Concertation portant sur le projet d'aménagement d'une ligne de Bus à Haut Niveau de Service (BHNS) reliant les communes de Saint-Genis-Pouilly et de Meyrin

Résumé des points soulevés par rapport aux déplacements cyclistes

Figure 1: Plan joint au dossier d'enquête publique du projet du Conseil Départemental pour le carrefour de la Porte de France

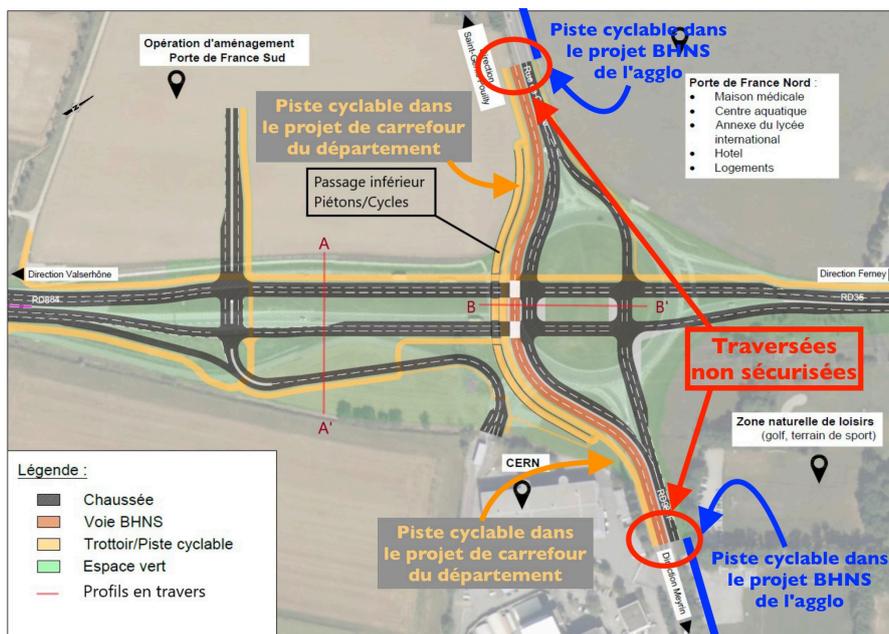
Selon les plans joints au dossier d'enquête, dans le chapitre "4. Plan général des travaux" **des discontinuités du cheminement cyclable sont identifiables** :

- En amont du carrefour Porte de France, côté Saint-Genis, sur le projet de BHNS Saint-Genis - Meyrin, la piste cyclable est placée **côté NORD**
- Dans la traversée du carrefour Porte de France, le projet du Conseil Départemental sécurise la traversée piétons/cycles en souterrain **côté SUD**
- En aval du carrefour, le projet de BHNS Saint-Genis - Meyrin la re-place **côté NORD**

Ce positionnement est peut-être une erreur qui sera corrigée dans un projet futur, mais si ce positionnement de la piste cyclable reste comme annoncé dans le dossier d'enquête, alors **rien ne semble prévu pour la sécurisation des traversées cyclistes/piétons en amont et en aval du carrefour de la Porte de France** (voir figure 1).

Figure 3: Plan joint au dossier d'enquête publique du projet de BHNS

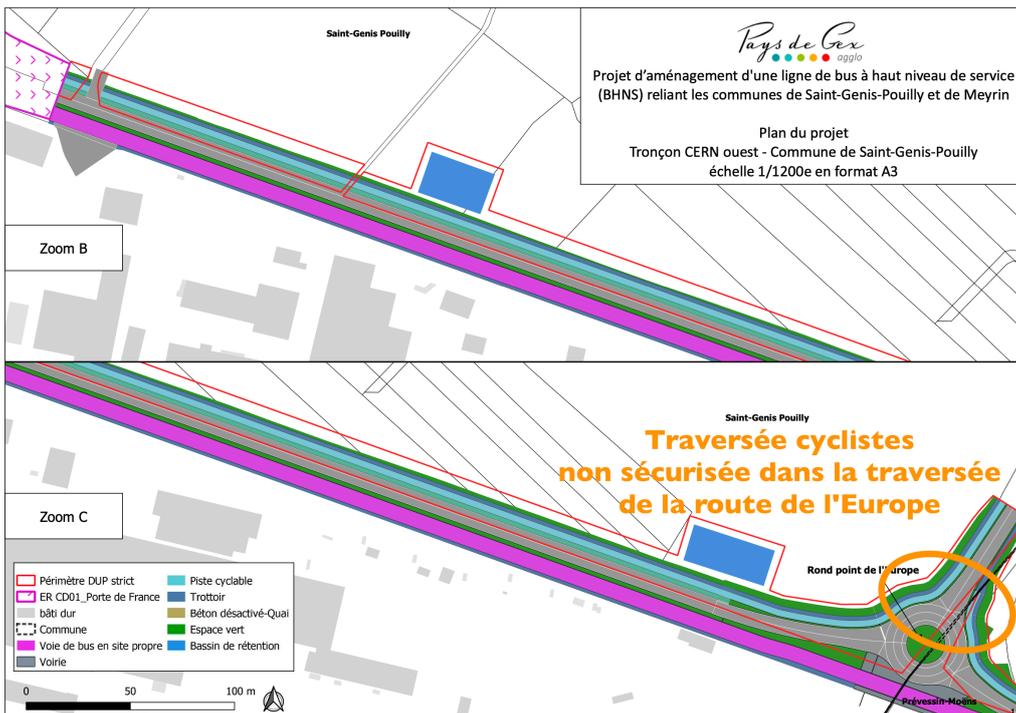
Pour finir, **la liaison cyclable au niveau de la douane ne semble apporter aucune sécurisation** (voir figure 3). Le passage de la douane est un point noir cyclable et **le projet d'aménagement doit prendre en compte le besoin de sécurisation réclamé depuis de nombreuses années par les usagers**.
